AVIS SUR LE PROJET D'IMPLANTATION D'UN PARC
PHOTOVOLTAIQUE – MW ENERGIES – COMMUNE DE PAVANT (AISNE)

**Expertise d'Hydrogéologue Agréé
en matière d'hygiène publique**

Le 03 octobre 2025

Fig.1 : plan d'implantation prévisionnel – source MW Energies

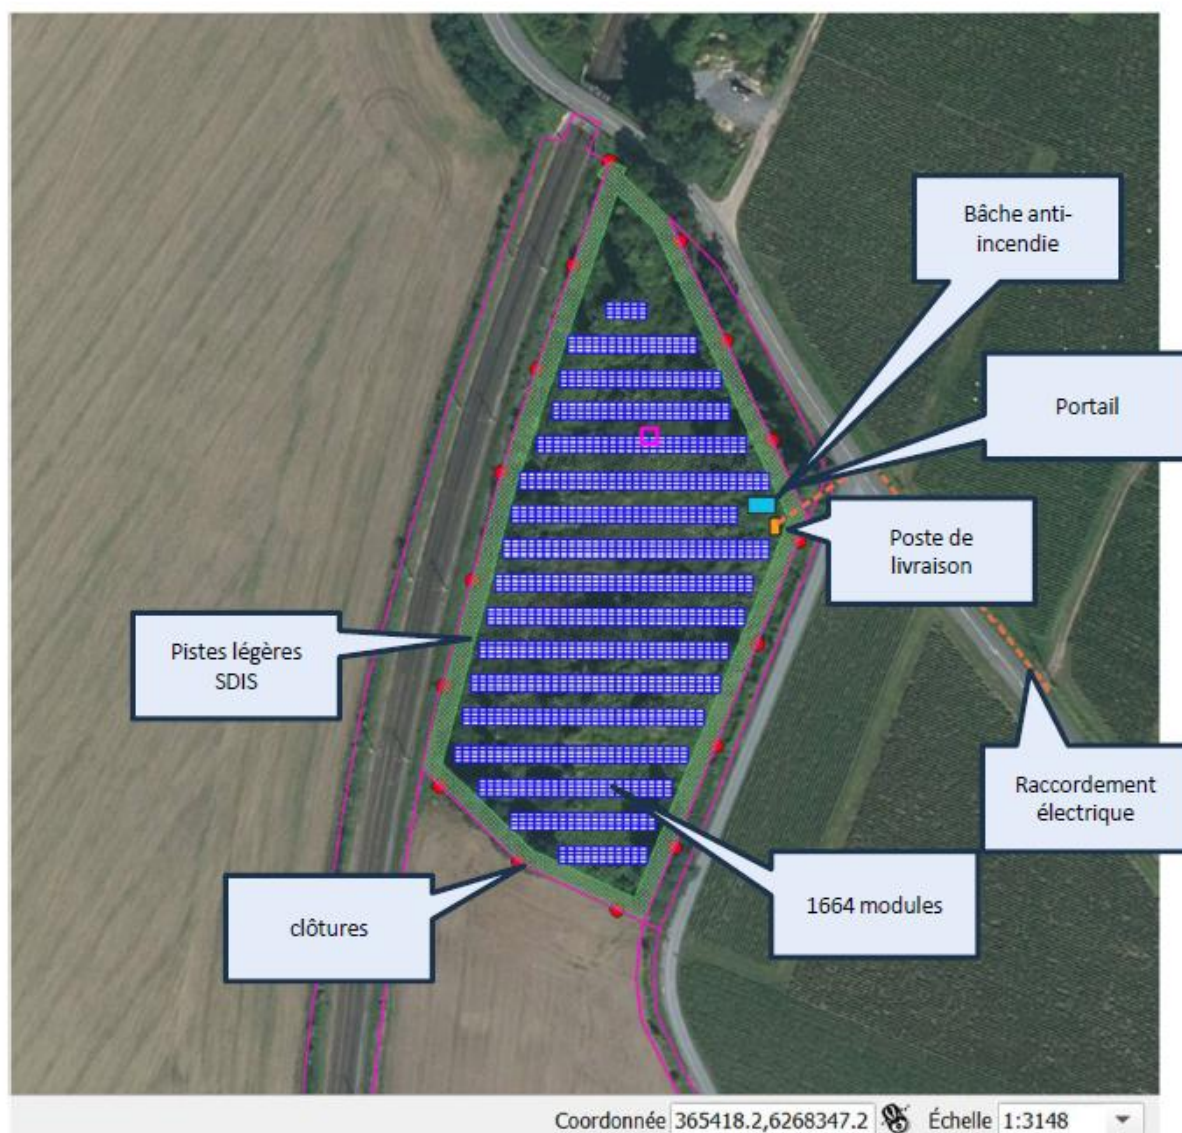
Lors de la définition du projet et suite aux échanges lors de la visite du site, de nombreuses dispositions ont été prises par le pétitionnaire afin de minimiser l'impact potentiel de l'aménagement sur la ressource en eau. En particulier :

- **Une solution d'ancrage sans battage ni forage** sera à mettre en place : les panneaux reposeront sur des longrines ou semelles béton posées sur le sol ;

- Le poste de livraison sera positionné à la pointe sud de la parcelle, point le plus éloigné du captage (environ 525m), **les fondations de ce poste de livraison devront être des fondations superficielles ;**

- Le transformateur du poste de livraison sera un transformateur sec (et non à huile) ;
- Les panneaux sont en silicium monocristallin et non plus en cadmium. Ainsi, en cas de casse, c'est un composé gazeux qui s'évapore dans l'air et non pas du cadmium liquide qui s'écoule sur le sol ;

- Une tranchée d'une profondeur maximale de 80 cm sera réalisée pour le cheminement des câbles électriques entre les rangées de panneaux et le poste de livraison. **Le comblement de ces tranchées sera réalisé en réutilisant les terres excavées si possible, ou avec des matériaux inertes.**
